Keuringsverslag van een elektrische laagspanning- en zeer lage spanningsinstallatie

Straatnaam Oude Staatsbaan
Huisnummer 48
Busnummer B
Postcode 9930
Gemeente ZOMERGEM
Land België

Controlebezoek van een huishoudelijke installatie volgens (KB 08/09/2019) - AREI Boek 1- 6.5. en 4.2.4.3.

Afbeelding schakel- en verdeelbord:

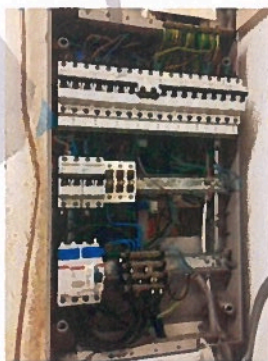
I1.01 Eéndraadschema van de installatie is niet aanwezig. (Boek 1 Afdeling 2.12 - 2.13 en 3.1.2 en 9.1.2)

I1.03 Situatieschema van de installatie is niet aanwezig. (Boek 1 Afdeling 2.12 - 2.13 en 3.1.2 en 9.1.2)

I2.02 De waarde van de isolatieweerstand van één of meerdere stroombanen is kleiner dan 0,5M ohm. (Boek 1 Onderafdeling 6.4.5.1.)

I6.04 Een differentieelstroombeschermingsinrichting met een gevoeligheid van 30mA is te plaatsen voor installaties van badkamer, wasmachine, vaatwas, droogkast en/of gelijkaardige toestellen. Deze dient ondergeschikt te zijn aan de hoofddifferentieelstroombeschermingsinrichting (Boek 1 Onderafdeling 7.1.4.3. en 4.2.4.3.)

I7.01 De smeltzekeringhouders of houders van kleine vermogensschakelaars met pennen met een sectie kleiner dan 10mm² zijn niet voorzien van kalibreerelementen. (Boek 1 Onderafdeling 5.3.5.5.A.)

N22 De elektrische installatie is grondig na te zien en conform te maken volgens de voorschriften van het AREI boek 1.
